### ESCLARECIMENTO N° 02

Pregão Eletrônico n° 017/2024, protocolo n° SEI. EMDEC.2024.00000936-99

**Objeto: Contratação de empresa especializada para prestação de serviços de links de Comunicação de Dados Dedicados, MPLS/VPN-IP e materiais de infraestrutura de rede.**

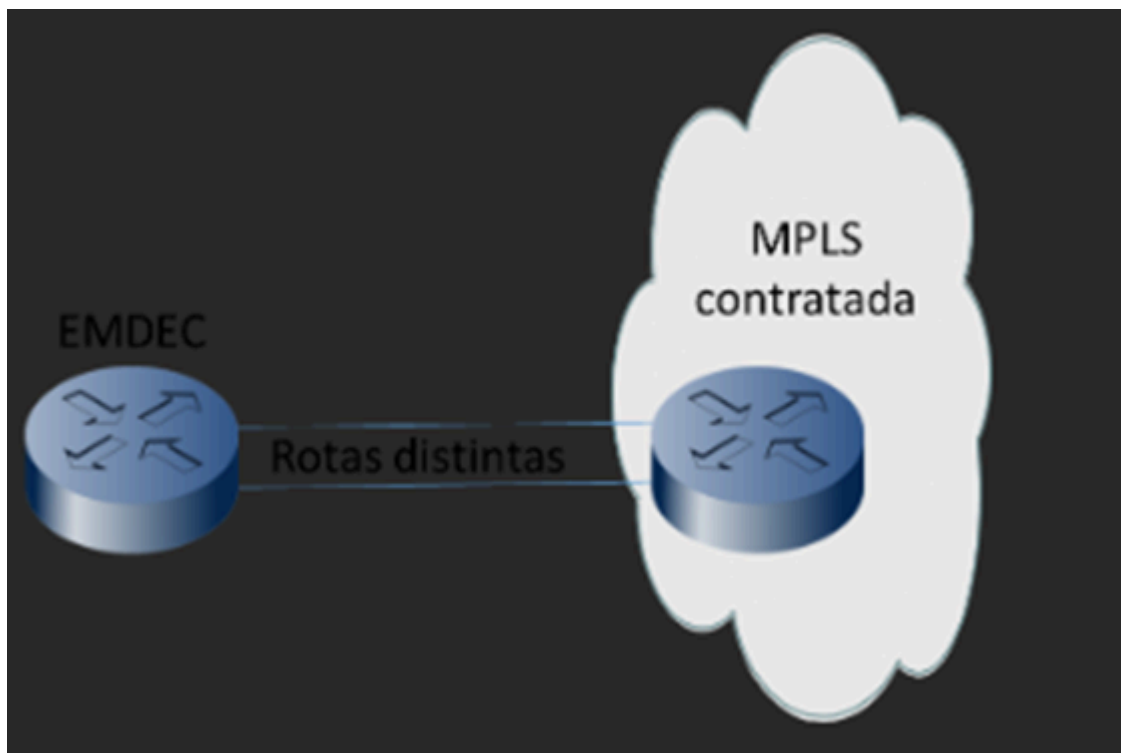
Conforme item 2.1.4.1 das especificações técnicas, o link de 600Mbps solicitado para a conectividade com o equipamento concentrador deve ser dividido em dois links de 300Mbps. Porém, entendemos que se for utilizado um único link de 600Mbps, com redundância de acesso por caminhos distintos, a exigência da prestação de um link de 600Mbps protegido é atendida, tanto com relação a topologia, quanto em relação a capacidade. Solicitamos confirmar nosso entendimento. Caso negativo, solicitamos informar o diagrama que exemplifique a topologia necessária para o atendimento.

**Resposta:** Sim, precisamos de dois Links que pode ser de 300 Mbps ou superior (600 Mbps como mencionado), porém precisam estar ativos/ativos conforme o item 2.1.4.1.

Segue um simples diagrama:
